I Результаты обследования:

1. Территории, прилегающей к зданию (участка)
МБОУ «Средняя общеобразовательная школа № 30 имени Героя Советского Союза
А.А. Аматуни» муниципального образования городской округ Симферополь
Республики Крым
г. Симферополь, ул. Киевская, 116 А

Фото 1

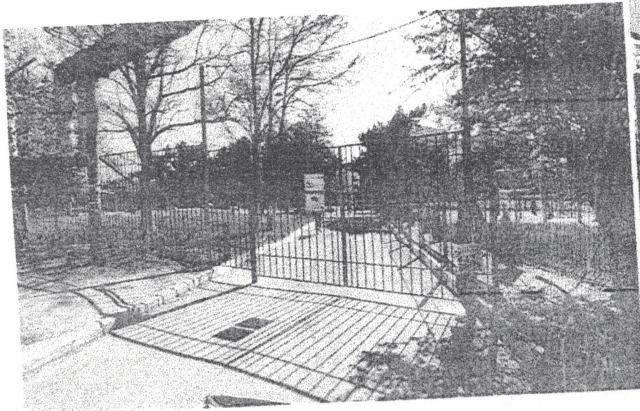
1.1	Вход (входы) на территорию	есть		1	- отсутствуют доступные для маломобильных групп населения элементы информации об объекте	Все	- вход на земельный участок проектируемого или приспосабливаемого объекта следует оборудовать доступными для маломобильных групп населения элементами информации об объекте	ТСР

Фото 6

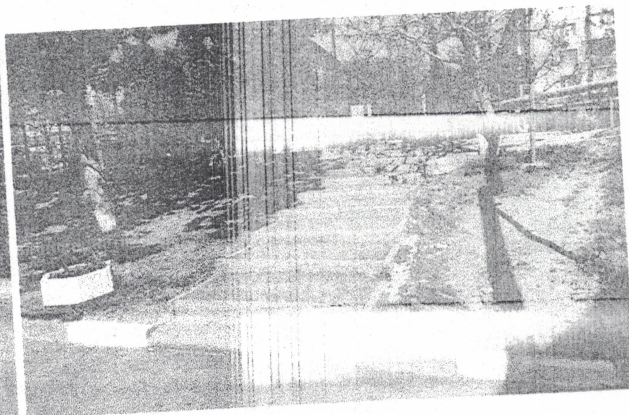
1.2	Путь (пути) движения на территории	есть		2-11	асфальтобетонное покрытие местами имеет разрушения	Все	- устранить имеющиеся повреждения	КР
1.3	Лестница (наружная)	есть		6	- перед лестничным маршем отсутствуют тактильно- контрастные наземные указатели;	С	- информацию для инвалидов с нарушениями зрения о приближении их к зонам повышенной опасности следует обеспечивать устройством тактильно - контрастных наземных указателей; предупреждающи е тактильно- контрастные указатели предусматриваютс я на расстоянии 0,3 м от внешнего края проступи	ТР ТС

- отсутствуют поручни;	С,О	нижней и верхней ступеней марша лестницы; - с двух сторон внешних лестниц следует предусматривать непрерывные по всей их длине ограждения и поручни на высоте 0,9 м; завершающие части поручней, должны быть горизонтальными и выступать за границы лестничного марша на 0,3 м;	ТР, ТСП
					- отсутствует пандус	К	- у внешних лестниц для подъема МГН следует предусматривать пандусы при перепаде высот от 0,014 м до 6,0 м	КР
1.4	Пандус (наружный)	нет	-					
1.5	Автостоянка и парковка	нет	-					
	ОБЩИЕ требования к зоне						Обеспечить беспрепятственно и удобное передвижение МГН к зданию и по территории объекта

Фото 12

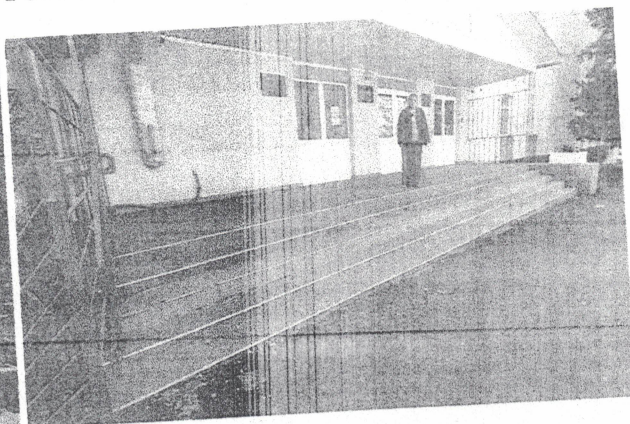
N п/п	Наименование функциональн о - планировочно го элемента	Наличие элемента			Выявленные нарушения и замечания		Работы по адаптации объектов	
		есть /нет	N на пла не (по эта ж но м)	N фото	Содержание	Значим о для инвали да (катего рия)	Содержание	Виды работ
2.1	Лестница (наружная)	есть		12	- на лестничном марше установлен односторонний поручень на высоте 0,77;	О,С	- с двух сторон внешней лестницы следует предусматривать непрерывные по всей их длине ограждения и поручни. Высоту поручня определяют от его верхней части до поверхности проступи ступеней и принимают 0,9 м При расчетной ширине прохожей части внешней лестницы 4 м и более следует предусматривать центральные двусторонние поручни. Перед нижним и верхним маршами внешней лестницы следует предусматривать завершающие части поручней, которые должны быть горизонтальными и выступать за границы лестничного марша на 0,3 м;	ТР, ТСР

- перед лестничным маршем отсутствуют тактильно- контрастные наземные указатели	О,С	- информацию для инвалидов с нарушениями зрения о приближении их к зонам повышенной опасности следует обеспечивать устройством тактильно – контрастных наземных указателей. Предупреждающи е тактильно- контрастные указатели предусматриваютс я на расстоянии 0,3 м от внешнего края проступи нижней и верхней ступеней марша лестницы, глубиной от 0,5 до 0,6 м и равной ширине лестничного марша	ТР, ТСР

Фото 13

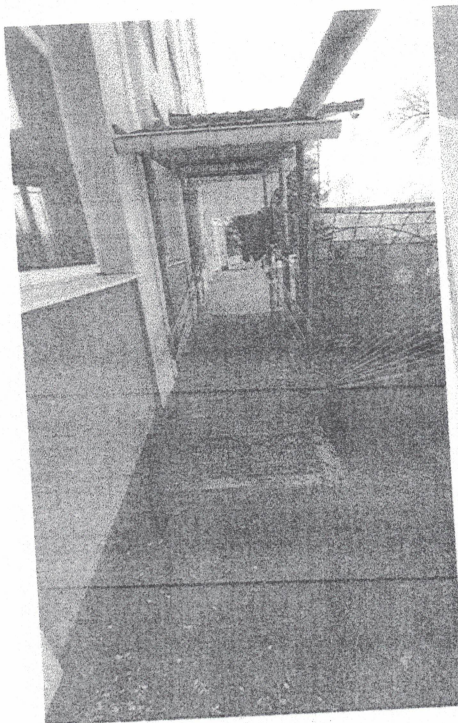
2.2	Пандус (наружный)	есть		13	- угол уклона пандуса круче 1:20 (длина 3,33 м, высота 0,44 м); - перед пандусом обустроены тактильно – контрастные наземные указатели; - завершающие части поручней не выступают за границы марша пандуса на 0,3 м	К К К	- угол уклона пандуса должен быть не круче 1:20; - тактильные контрастные напольные указатели перед пандусами не предусматривают ся; - перед нижним и верхним маршем пандуса следует предусматривать завершающие части поручней, которые должны быть горизонтальными и выступать за границы пандуса на 0,3 м	КР ТР ТР

Фото 14

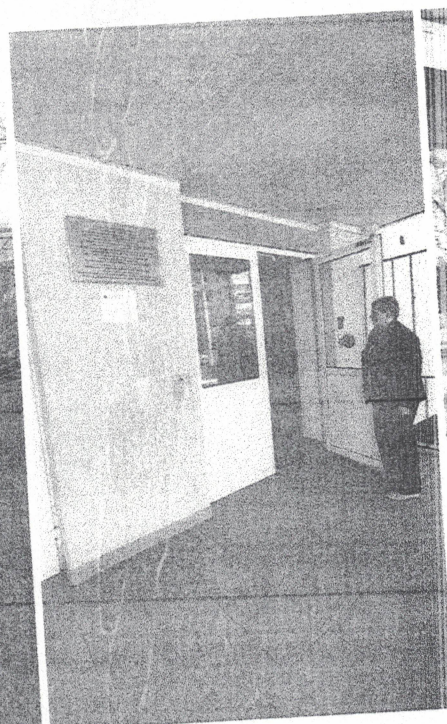
2.3	Входная площадка (перед дверью)	есть		14	- перед входной дверью отсутствуют тактильно- контрастные наземные указатели	С	- информацию для инвалидов с нарушениями зрения о приближении их к зонам повышенной	ТР, ТСР

опасности следует обеспечивать устройством тактильно – контрастных наземных указателей. Предупреждающ ие тактильно- контрастные указатели предусматривают ся на расстоянии 0,3 м от входной двери, глубиной от 0,5 до 0,6 м и равной ширине дверного полотна

2.4	Дверь (входная)	есть	14	- ширина двухстворчатых входных дверей 0,83 и 0,88 м; - в дверном проеме имеется порог 0,025 м; - не отрегулирован дверной доводчик; - на главном входе отсутствует информация об ОСИ для инвалидов с нарушениями зрения	К К,С,О Все С	- при двухстворчатых входных дверях ширина одной створки должна быть 0,9 м; - дверные проемы не должны иметь порогов и перепадов высот пола. При необходимости устройства их высота или перепад высот не должны превышать 0,014 м; - следует применять двери, обеспечивающие задержку автоматического закрывания дверей продолжительнос тью не менее 5 с; - установить информирующую табличку о наименовании и режиме работы объекта, выполненную в рельефном плоско - выпуклом формате, продублированную шрифтом Брайля рядом с	КР КР ТР ТР, ТСР

входной дверью со стороны дверной ручки на высоте от 1,2 до 1,6 м от уровня пешеходной зоны	
2.5	Тамбур	есть		16				
	ОБЩИЕ требования к зонам						Обеспечить доступность для всех категорий инвалидов

Фото 35

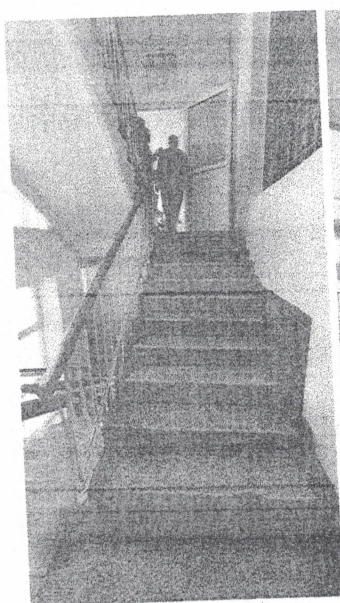
3.1	Коридор (вестибюль)	есть		18, 19, 22, 26, 27, 30, 36-38, 41, 42, 53-56, 62				
3.2	Лестница (внутри здания)	есть		33-35, 51, 52, 56, 62	- на проступях краевых ступеней лестничных маршей отсутствуют противоскользящие контрастные полосы	С	- на проступях краевых ступеней лестничных маршей должны быть нанесены одна или несколько противоскользящих полос, контрастных с поверхностью ступени, как правило, желтого цвета, общей шириной 0,08-0,1 м Если лестница включает в себя несколько маршей, предупреждающая тактильная полоса обустраивается только перед верхней ступенью верхнего марша и нижней ступенью нижнего марша;	ТР, ТСР

- в пределах одного	О,С	- в пределах	КР

марша лестницы поручни разделены;		одного марша лестницы поручни должны быть непрерывными. На лестницах в лестничной клетке поверхность поручней должна быть непрерывной по всей длине лестницы с внутренней стороны лестничного марша;

- высота поручней 0,82 и 0,85 м;	О,С	- высоту поручня определяют от его верхней части до поверхности проступи ступеней и принимают 0,9 м;	КР
					- ступени лестничных маршей имеют разрушения	Все	- ступени лестниц должны быть ровными, без выступов и с шероховатой поверхностью	КР
